TNO-rapport

TNO 2016 R11133

Second opinion op de levensduurverwachting van het HSL-beton op basis van het onderzoek door RIS en Pelcon aan TRN

Datum	11 oktober 2016
Auteur(s)	Dr.ir. M.R. de Rooij Dr. T.G. Nijland
Exemplaarnummer	0100300380
Oplage	
Aantal pagina's	25 (incl. bijlagen)
Aantal bijlagen	
Opdrachtgever	ProRail - Asset Management T.a.v. de heer R. den Boer Postbus 2038 3500 GA UTRECHT
Projectnaam	Microscopie vraag HSL - levensduur
Projectnummer	060.21987

Figuur 1 Oriëntatie van de kernboringen [1].

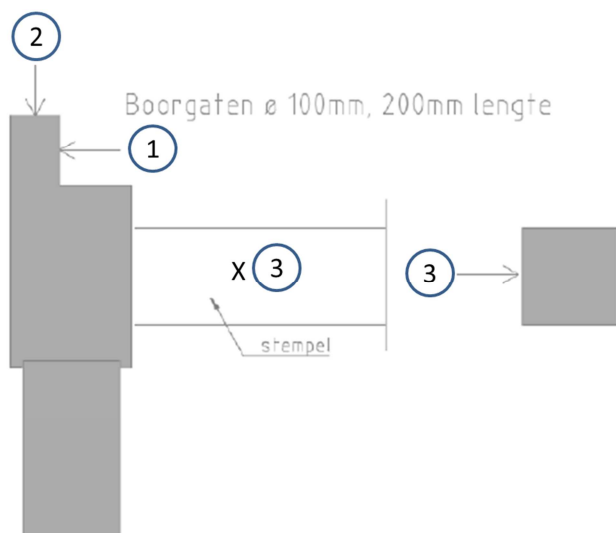
De kernen zijn geboord uit verschillende delen van de constructie. Uit de RIS-notitie [1] kan niet worden opgemaakt waarom de gekozen locaties zijn geselecteerd. Met welke oriëntatie er precies geboord is, is schematisch aangegeven in Figuur 1. De nummering uit Figuur 1 is vervolgens gebruikt in Tabel 1 om aan te geven op welke locaties de kernen met welke oriëntatie zijn geboord.

Figuur 2 Voornaamste geconstateerde aantastingssituaties geschematiseerd voor een dwarsdoorsnede van een stempel, maar ook geldend voor andere constructie onderdelen.

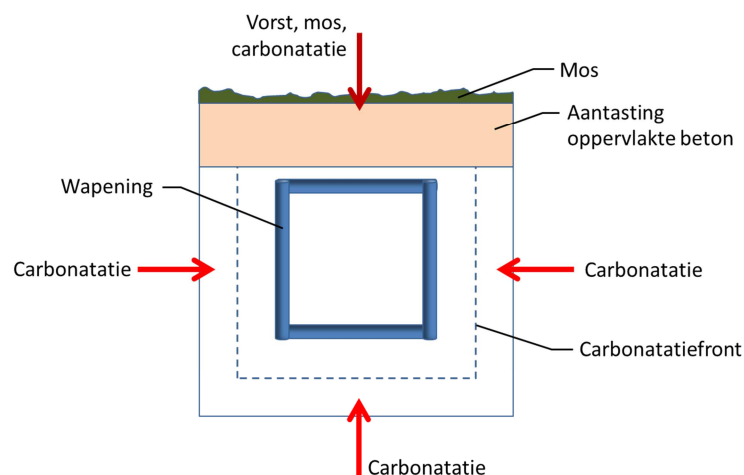
De uitgevoerde onderzoeken op het beton van de Tunnel Rotterdam Noord geven allen aan dat er sprake is van aantasting van het beton. Geschematiseerd is er daarbij sprake van twee aantastingssituaties (zie Figuur 2):

- Op horizontale vlakken een complex proces waarbij vorst, carbonatatie en mos een rol spelen.
- Op zij- en ondervlakken een mechanisme waarbij carbonatatie een hoofdrol speelt.

Indien wordt gekeken naar het oppervlaktebeton, dan geeft Pelcon aan dat de eerste 45 mm een kwaliteit heeft die gevoelig is voor aantasting. TNO verwacht dat de aantasting van het beton met deze gevoelige kwaliteit voor de gehele HSL gemiddeld vaker in het horizontale betonoppervlak zal zitten.

Voor zijvlakken en ondervlakken van het beton is carbonatatie de meest waarschijnlijke parameter die de resterende levensduur zal bepalen. In de diverse onderzoeken worden daar nu al waarnemingen gedaan met carbonatatediepte tot 30 mm.

Daarmee concludeert TNO dat de kwaliteit van het oppervlaktebeton niet duurzaam is.

Voor het beton met zijvlakken en ondervlakken wordt hier aangenomen dat allereerst de carbonatatie gestopt moet worden. Omdat er twijfels bestaan over de kwaliteit van het beton m.b.t. de duurzaamheid, lijkt hier een oplossingsrichting van dampdichte coatings het meest voor de hand te liggen.

Voor de horizontale vlakken is de situatie aanzienlijk ingewikkelder, omdat daar meer aantastingsprocessen een rol spelen. Nader onderzoek is daarbij nodig. Mogelijk is coaten voldoende, maar aangetaste beton saneren en met nieuw beton opstorten/spuitgieten is een andere richting die overwogen kan worden.

Figuur 3 Carbonatatie resultaten overgenomen uit rapport [6].

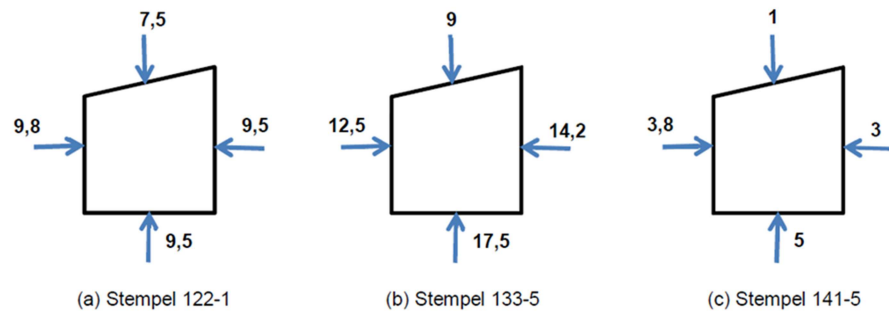
In Figuur 3 wordt een weergave gegeven van resultaten uit 2012 uit [6].

Zowel Figuur 3 als Tabel 5 geven een momentopname weer. Om hieruit een voorspelling voor de toekomst te doen is het noodzakelijk om iets over de snelheid van het degradatieproces te weten. Deze verschilt per betonmengsel (inclusief bindmiddeltype, -gehalte en water/cementfactor). Naast mengsels van CEM III/B en CEM I, in slakgehalte overeenkomend met een CEM III/A zijn zogenaamde ternaire mengsels gebruikt, waarin in het bindmiddel naast Portland klinker en hoogovenslak ook poederkoolvliegias voorkomt. Voor deze zogenaamde ternaire mengsels hebben we deze snelheidsparameters niet. Wat het meest in de buurt komt is het gebruiken van de Rijkswaterstaat richtlijn waarin een wortel-tijd verband wordt aangenomen. Uit berekeningen uitgevoerd en gerapporteerd in tabel 9.2 in [6] blijkt dan dat voor beton met een carbonatatie diepte van 15 mm op 2012 de wapening op 50 mm na 100 jaar net bereikt zou zijn. Het bereiken van de wapening door het carbonatatiefront wordt aangehouden als het einde van de ontwerplevensduur. Wanneer deze resultaten gecombineerd worden met de resultaten uit 2014 volgens [8], zie Tabel 5, dan blijken met name wanden en een enkel dakelement al meer dan 17 mm carbonatatie diepte te hebben.

TNO concludeert daarmee dat zelfs voor alleen carbonatatie als mechanisme een levensduur van 100 jaar zeker niet voor alle onderdelen gehaald gaat worden.
